Toelichting aanvraag wijziging omgevingsvergunning

Bio LNG ECL

Datum: 11 april 2022

Projectnummer: 110398

Figuur 2 Aangevraagde situatie

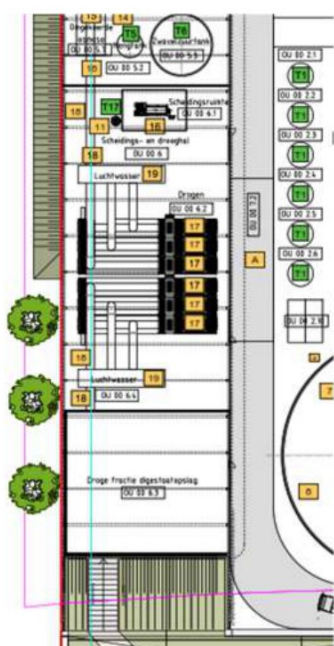
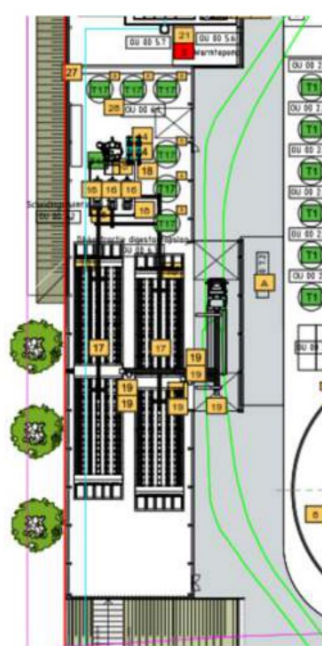
Aanpassing van gebouw 6. Scheiding en opslaghal. Zie bijbehorende tekeningen.

Qua gebouw zal een gedeelte van de oostelijke gevel van gebouw 6 naar binnen worden geplaatst. Ter hoogte van het midden van het gebouw is de buitenwand nog op de oorspronkelijke plek. De vrachtwagen die dikke fractie digestaat gaat laden, rijdt dan langs het gebouw om vervolgens de vrachtwagen binnen te plaatsen voor het laden van het digestaat. Weerskanten is deze laadplek afgesloten door overheaddeuren. De vrachtwagen wordt geladen via een transportband welke verbonden is aan een van de vier opslagbanden. Het dak oppervlakte blijft wel het zelfde, dus daar waar de wand naar binnengaat is een ruime oversteek van het dak.

Figuur 3 hygiënisatie tank

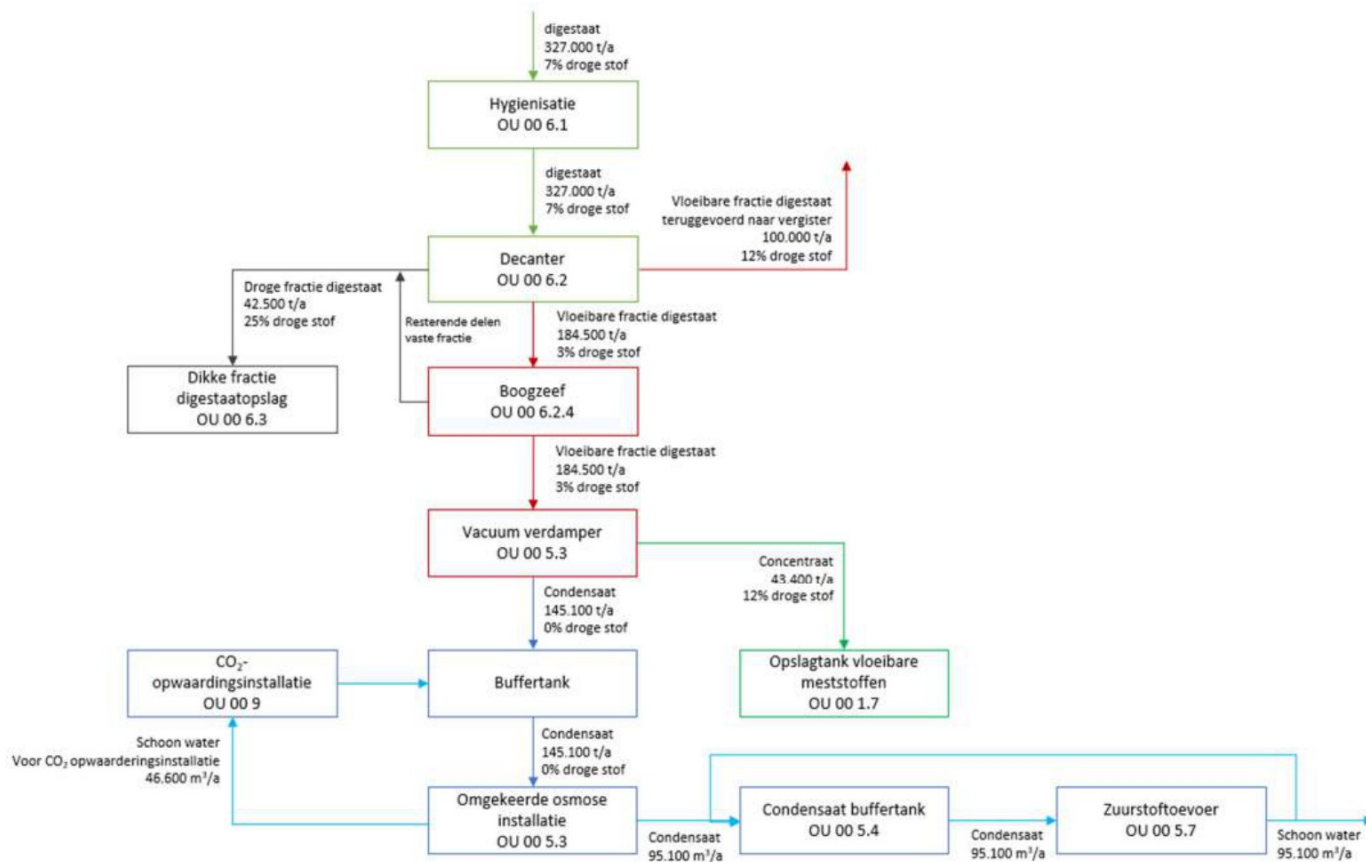
Vanuit de navergisters wordt het digestaat batchgewijs gehygiëniseerd in een van de 6 hygiënisatie tanks (zie Figuur 3) van elk 25m³. Elke tank is uitgerust met een mixer en een circulatiepomp. Het systeem is verdeeld

in twee lijnen, met drie tanks voor elke lijn. De eerste tank van de lijn is een vultank om het digestaat te bufferen en te verwarmen. Vervolgens wordt het digestaat naar de tweede tank gepompt, waar het gedurende een uur wordt opgeslagen bij een temperatuur van 70°C. De derde tank wordt beschouwd als een tank voor het lossen. Om warmteverliezen te beperken wordt de warmtewisselaar gebruikt om het uitgangsmateriaal af te koelen en het aangevoerde digestaat op te warmen. De gehygiëniseerde en afgekoelde digestaat wordt naar de decanter gepompt.
